DETERMINAZIONE DEL DIRIGENTE SEZIONE AUTORIZZAZIONI AMBIENTALI 30 gennaio 2024, n. 38
[ID: 10218] Procedura di Valutazione di Impatto Ambientale ex art. 23 del D.Lgs. 152/2006 relativa al progetto definitivo S.S. N. 16 "Adriatica" - Tronco Bari- Mola di Bari. Variante alla Tangenziale di Bari. Lavori di realizzazione di una variante alla S.S.n.16 nel tratto compreso tra Bari-Mungivacca e Mola di Bari, con adozione della sezione stradale B2 del D.M. 5.11.2001, integrata valutazione di incidenza e valutazione del Piano di utilizzo delle terre e rocce da scavo ai sensi dell'art. 9 D.P.R. 120/2017 - Proponente: Anas S.p.A. con sede legale Via Monzambano, 10 - 00185 ROMA. -

OGGETTO: [ID: 10218] Procedura di Valutazione di Impatto Ambientale ex art. 23 del D.Lgs. n. 152/2006 relativa al progetto definitivo S.S. n. 16 "Adriatica" - Tronco Bari-Mola di Bari. Variante alla Tangenziale di Bari. Lavori di realizzazione di una variante alla S.S.n.16 nel tratto compreso tra Bari - Mungivacca e Mola di Bari, con adozione della sezione stradale B2 del D.M. del 5/11/2001, integrata con la Valutazione di Incidenza e con la Valutazione del Piano di Utilizzo delle terre e rocce da scavo ai sensi del

Figura 1-Itinerario di piano (nero) e di progetto (rosso) a confronto

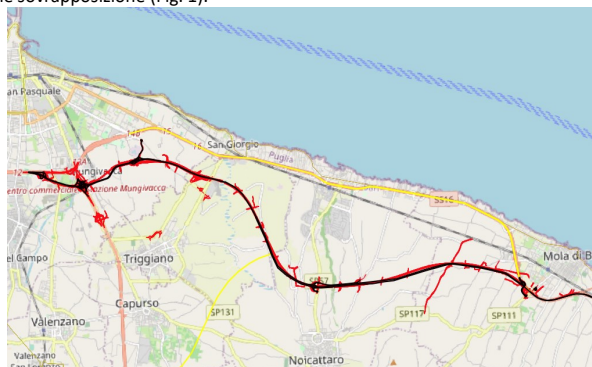
In linea di massima gli indirizzi espressi dal Piano appaiono rispettati. L'asse del progetto è in variante da Bari a Mola e la categoria stradale adottata è del tipo B. Più nel dettaglio, raffrontando i due itinerari, di piano e di progetto, si rileva una sostanziale sovrapposizione (Fig. 1).
